ACTA DE INSPECCIÓN

CERTIFICAN: Que entre los días uno de abril y treinta de junio de 2024 se han personado en la Central Nuclear de Trillo. Esta instalación dispone de Autorización de Explotación concedida por Orden IET/2101/2014 de fecha 3 de noviembre de 2014.

El titular fue informado de que la inspección tenía por objeto la cumplimentación de diversos procedimientos del Sistema Integrado de Supervisión de Centrales (SISC) competencia de la Inspección Residente (IR).

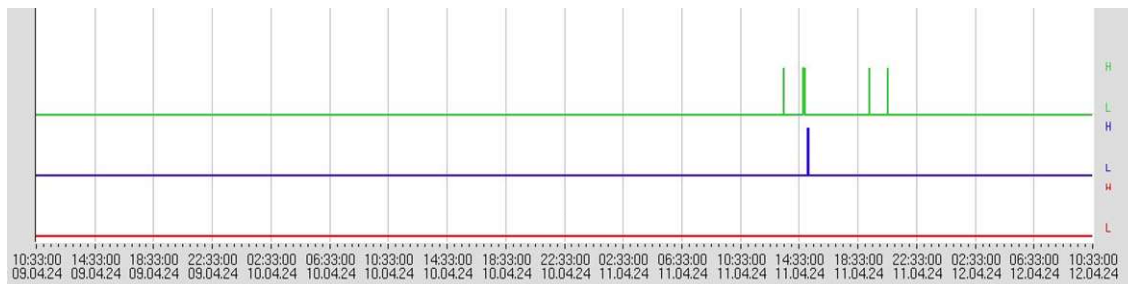
Durante el 11/04/2024 en Sala de Control comenzó a aparecer en varias ocasiones la alarma de anomalía mecánica redundancia 1. Desplazado el auxiliar del ZK este observó que en ocasiones estaba presente la alarma de alto nivel y en otras ocasiones la de bajo nivel.

Analizando la información del ordenador de proceso se observa lo siguiente:

La lectura de estas gráficas es la siguiente:

Línea azul: alarma bajo nivel.

Línea verde: alarma genérica. En campo correspondía con alto nivel.

Indicar que no hay posibilidad de conocer el nivel del UT11B001 de forma alternativa, es decir no hay boya exterior que permita comprobar físicamente la altura de gasoil almacenado.

Operación decidió analizar lo ocurrido bajo la CA-TR-24/012. En la misma concluye que el componente está claramente operable porque en el último arranque (02/04/2024) la

medida observada fue 4255 mm, no ha habido arranques del GY10 desde entonces y no hay evidencias de fuga ni de trasvase a otros tanques.

Posteriormente Operación realizó una revisión de la CA en la que se incluía como acción compensatoria la vigilancia de la presión de aspiración de la bomba UT11D001.

El titular informó a la IR que durante la tarde del 12/04/2024 estuvo diagnosticando el problema. Como consecuencia del análisis se descartó el posible fallo de la tarjeta y como hipótesis principal se fijó un fallo de la instrumentación de campo.

Durante la tarde Mantenimiento sustituyó sensor y transmisor comprobando que el equipo medía correctamente. Tras la sustitución no se volvieron a producir las alarmas espurias.
